敦賀発電所 1 号炉廃止措置計画変更申請の補正前後比較表 (案)

補正前	補正後	備考
<p>五 廃止措置対象施設のうち解体の対象となる施設及びその解体の方法</p> <p>1 廃止措置の基本方針 廃止措置は、安全確保を最優先に、次の基本方針の下に行う。</p> <p>(1) 核原料物質、核燃料物質及び原子炉の規制に関する法律（以下「原子炉等規制法」という。）、核原料物質、核燃料物質及び原子炉の規制に関する法律施行令（以下「原子炉等規制法施行令」という。）、実用発電用原子炉の設置、運転等に関する規則（以下「実用炉規則」という。）を遵守するとともに、核原料物質又は核燃料物質の製錬の事業に関する規則等の規定に基づく線量限度等を定める告示（以下「線量告示」という。）に準拠する。また、原子力安全委員会指針 原子炉施設の解体に係る安全確保の基本的考え方（平成 13 年 8 月 6 日一部改訂）（以下「安全確保の基本的考え方」という。）を参考とする。</p> <p>(2) 周辺の公衆及び放射線業務従事者に対し、原子炉等規制法に基づき定められている線量限度を遵守するとともに、国際放射線防護委員会（ICRP）が 1977 年勧告で示した放射線防護の基本的考え方を示す概念（ALARA: as low as reasonably achievable.）の基本的考え方に基づき、合理的に達成可能な限り放射線被ばくを低減するよう、工事対象範囲の核燃料物質による汚染状況を踏まえ、放射性物質の拡散及び漏えい防止対策（解体方法及び核燃料物質による汚染の除去方法の策定を含む。）、被ばく低減対策及び事故防止対策を講じる。また、核燃料物質によって汚染された物の廃棄についても同様とする。</p> <p>(3) 保安のために必要な事項を保安規定に定めて、適切な品質保証活動の下に保安管理を実施する。</p> <p>(4) 施設の解体に当たっては、2 号炉の保安のために必要な施設（可搬型重大事故等対処設備の保管場所及びアクセスルートを含む。）の機能に影響を及ぼさないことを確認した上で、工事を実施する。また、2 号炉を運転する上で廃止措置計画へ反映する内容が明確になった場合は、変更認可を受ける。</p> <p>2 安全確保対策 廃止措置に当たっては、安全確保対策として次に示す放射性物質の拡散及び漏えい防止対策、被ばく低減対策及び事故防止対策を講じる。</p> <p>2. 1 拡散及び漏えい防止対策 汚染状況を踏まえ、放射能が大きい場合は、放射性物質の飛散が少ない方法を策定するとともに、工事によって発生する気体状の放射性物質に対しては、拡散防止措置（汚染拡大防止囲い、局所フィルタ、局所排風機等）を講じる。また、工事によって発生す</p>	<p>五 廃止措置対象施設のうち解体の対象となる施設及びその解体の

補正前	補正後	備考
	 <p data-bbox="1332 1268 1691 1300">図 5 - 4 圧縮減容装置の概略図面</p>	<p data-bbox="2004 215 2128 279">説明充実化に伴う補正</p>

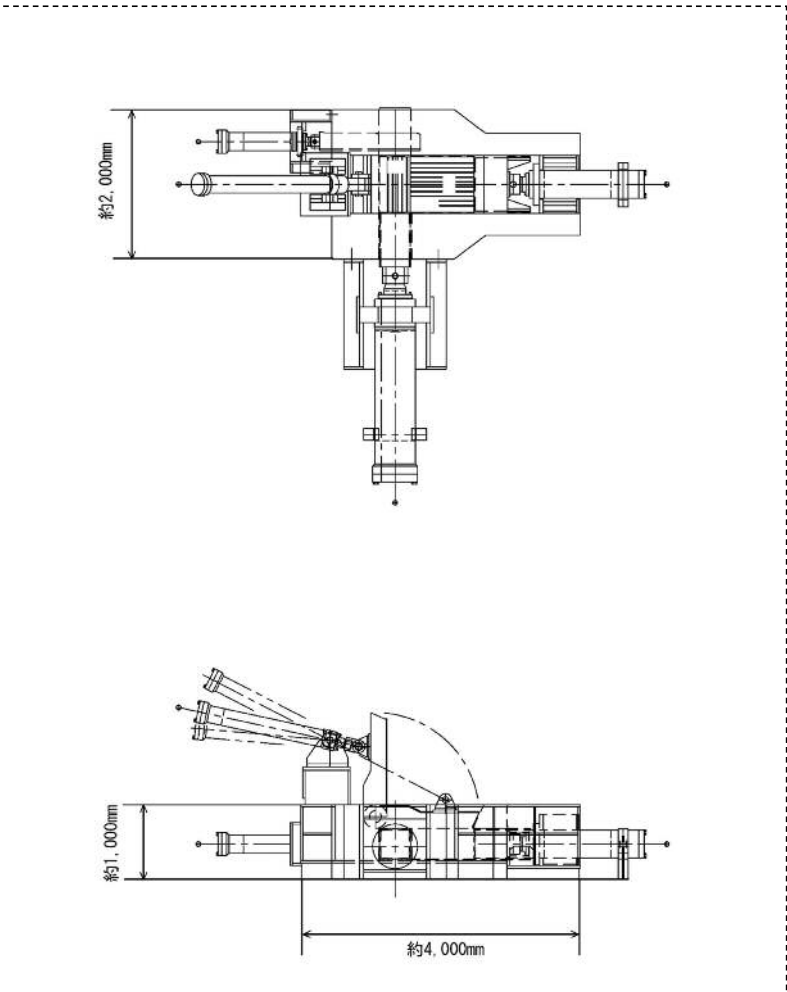
補正前	補正後	備考																																																					
<p style="text-align: center;">表5-3 廃止措置期間中に新たに導入する設備</p> <table border="1" data-bbox="152 550 1012 687"> <thead> <tr> <th>設備名称</th> <th>概要</th> <th>撤去時期</th> </tr> </thead> <tbody> <tr> <td>圧縮減容装置</td> <td>雑固体廃棄物及び解体工事で発生する金属等を減容する。</td> <td>処理の対象となる廃棄物の処理が終了した段階で撤去する。</td> </tr> </tbody> </table>	設備名称	概要	撤去時期	圧縮減容装置	雑固体廃棄物及び解体工事で発生する金属等を減容する。	処理の対象となる廃棄物の処理が終了した段階で撤去する。	<p>に、放射性物質の拡散及び漏えい防止対策、被ばく低減対策、事故防止対策及び労働災害防止対策を講じる。</p> <p><u>(1) 圧縮減容装置</u></p> <p><u>雑固体廃棄物及び解体工事で発生する金属等の減容のため圧縮減容装置を導入する。圧縮減容装置は、0.2Gの水平方向震度（圧縮減容装置に係る最大加速度：0.2G）で健全性が保てるものとする。圧縮減容装置の名称、設置位置、種類、処理能力、主要寸法、主要材料、個数、原動機の種類、原動機の出力及び原動機の個数を表5-4に、圧縮減容装置の配置図を図5-3に、圧縮減容装置の概略図面を図5-4に示す。</u></p> <p style="text-align: center;">表5-3 廃止措置期間中に新たに導入する設備</p> <table border="1" data-bbox="1093 550 1953 687"> <thead> <tr> <th>設備名称</th> <th>概要</th> <th>撤去時期</th> </tr> </thead> <tbody> <tr> <td>圧縮減容装置</td> <td>雑固体廃棄物及び解体工事で発生する金属等を減容する。</td> <td>処理の対象となる廃棄物の処理が終了した段階で撤去する。</td> </tr> </tbody> </table> <p style="text-align: center;">表5-4 圧縮減容装置の名称、設置位置、種類、処理能力、主要寸法、主要材料、個数、原動機の種類、原動機の出力及び原動機の個数</p> <table border="1" data-bbox="1191 790 1841 1209"> <thead> <tr> <th colspan="2">名称</th> <th colspan="2">圧縮減容装置</th> </tr> <tr> <th colspan="2">設置位置</th> <th colspan="2">タービン建物1階</th> </tr> </thead> <tbody> <tr> <td rowspan="7">本体</td> <td>種類</td> <td>二</td> <td>油圧式</td> </tr> <tr> <td>処理能力</td> <td>本/時</td> <td>約15</td> </tr> <tr> <td rowspan="3">主要寸法</td> <td>たて</td> <td>mm</td> <td>約4,000</td> </tr> <tr> <td>横</td> <td>mm</td> <td>約2,000</td> </tr> <tr> <td>高さ</td> <td>mm</td> <td>約1,000</td> </tr> <tr> <td>主要材料</td> <td>二</td> <td>合金鋼</td> </tr> <tr> <td>個数</td> <td>台</td> <td>1</td> </tr> <tr> <td rowspan="3">原動機</td> <td>原動機の種類</td> <td>二</td> <td>電動機</td> </tr> <tr> <td>原動機の出力</td> <td>kW</td> <td>約40</td> </tr> <tr> <td>原動機の個数</td> <td>台</td> <td>1</td> </tr> </tbody> </table>	設備名称	概要	撤去時期	圧縮減容装置	雑固体廃棄物及び解体工事で発生する金属等を減容する。	処理の対象となる廃棄物の処理が終了した段階で撤去する。	名称		圧縮減容装置		設置位置		タービン建物1階		本体	種類	二	油圧式	処理能力	本/時	約15	主要寸法	たて	mm	約4,000	横	mm	約2,000	高さ	mm	約1,000	主要材料	二	合金鋼	個数	台	1	原動機	原動機の種類	二	電動機	原動機の出力	kW	約40	原動機の個数	台	1	<p>説明充実化に伴う補正（以下同じ）</p>

設備名称	概要	撤去時期																																																					
圧縮減容装置	雑固体廃棄物及び解体工事で発生する金属等を減容する。	処理の対象となる廃棄物の処理が終了した段階で撤去する。																																																					
設備名称	概要	撤去時期																																																					
圧縮減容装置	雑固体廃棄物及び解体工事で発生する金属等を減容する。	処理の対象となる廃棄物の処理が終了した段階で撤去する。																																																					
名称		圧縮減容装置																																																					
設置位置		タービン建物1階																																																					
本体	種類	二	油圧式																																																				
	処理能力	本/時	約15																																																				
	主要寸法	たて	mm	約4,000																																																			
		横	mm	約2,000																																																			
		高さ	mm	約1,000																																																			
	主要材料	二	合金鋼																																																				
	個数	台	1

原動機	原動機の種類	二	電動機																																																				
	原動機の出力	kW	約40																																																				
	原動機の個数	台	1
